[REDACTED] Inspectoras del
Consejo de Seguridad Nuclear,

CERTIFICAN: Que se han personado los días dieciocho y diecinueve de julio de dos mil diecisiete en la Central Nuclear de Cofrentes, emplazada en la provincia de Valencia con Autorización de Explotación concedida por el Ministerio de Industria, Turismo y Comercio por Orden Ministerial de diez de marzo del dos mil once.

La Inspección tenía por objeto realizar un seguimiento de la vigilancia y control de los efluentes radiactivos líquidos y gaseosos emitidos por la instalación, de acuerdo con el procedimiento PT.IV.251, "Tratamiento, vigilancia y control de efluentes radiactivos líquidos y gaseosos", revisión 2, de fecha 12.06.2014, en el marco del Plan base de inspección del Sistema integrado de supervisión de centrales nucleares en operación (SISC) y según la agenda adjunta en el Anexo 1.

COMENTARIOS ACTA CSN/AIN/COF/17/902

Actividad Vertida Tanques Exceso

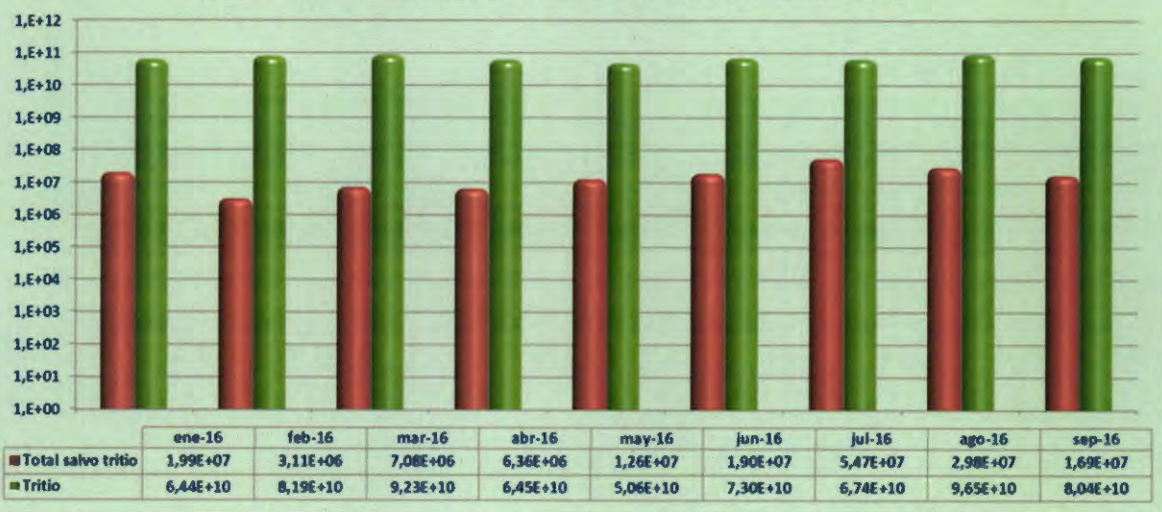
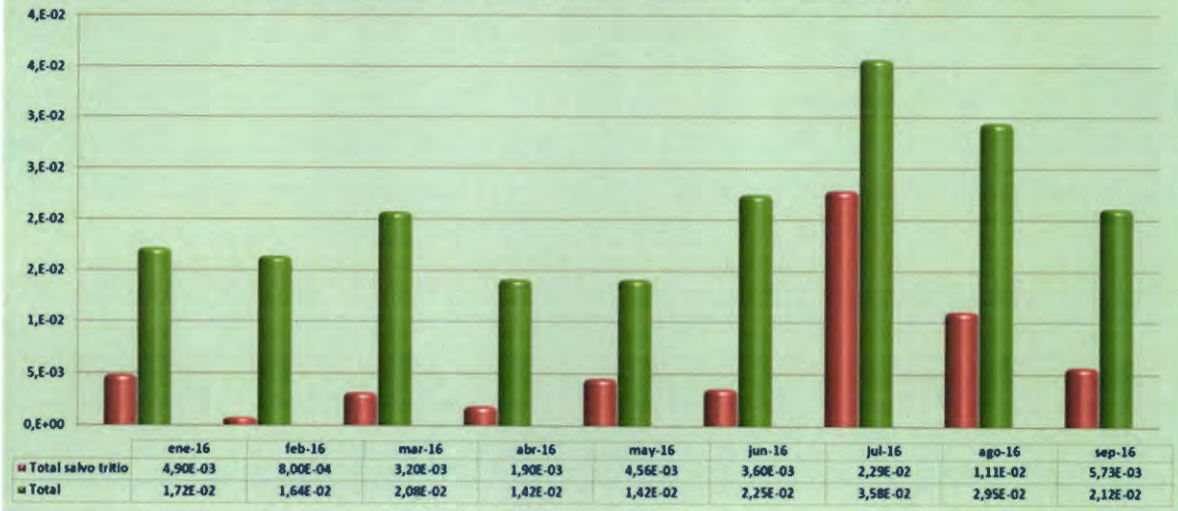
Comparación de los valores de actividad en los efluentes líquidos del mes de marzo de 2016 (considerado como un mes normal) con los de julio de 2016 (considerado como un mes anómalo), identificándose los resultados más desfavorables para cada uno de los parámetros. Asimismo, en dicho correo se incluyen las gráficas adjuntas con la evolución de la actividad vertida en los efluentes líquidos (total salvo tritio y tritio) y de las dosis correspondientes.

MARZO	JULIO	OBSERVACIONES
H3 VERTIDO (Bq)	9,2E+10	6,7E+10	Baja el tritio vertido en julio
RESTO ISÓTOPOS (Bq)	7E+06	6E+07	Suben el resto de radioisótopos una década en julio
ACTIVIDAD TOTAL (Bq)	9,2E+10	6,7E+10	El tritio es el principal contribuyente en actividad en 3/4 órdenes de magnitud. La actividad total vertida en marzo es mayor a julio
%Co-60	38%	62%	El porcentaje de Co-60 vertido en julio por el evento de residuos casi se duplica con respecto a un mes "tipo"
DOSIS TRITIO (microSv)	1,76E-02	1,28E-02	La dosis por tritio baja en julio por menor cantidad vertida
DOSIS RESTO (microSv)	3,20E-03	2,30E-02	La dosis por el resto de isótopos sube una década en julio (principalmente por el Co-60)
DOSIS TOTAL (microSv)	2,08E-02	3,58E-02	Aunque la dosis por tritio baja un poco, como la dosis por Co-60 contribuye de manera significativa, la dosis por líquidos es mayor
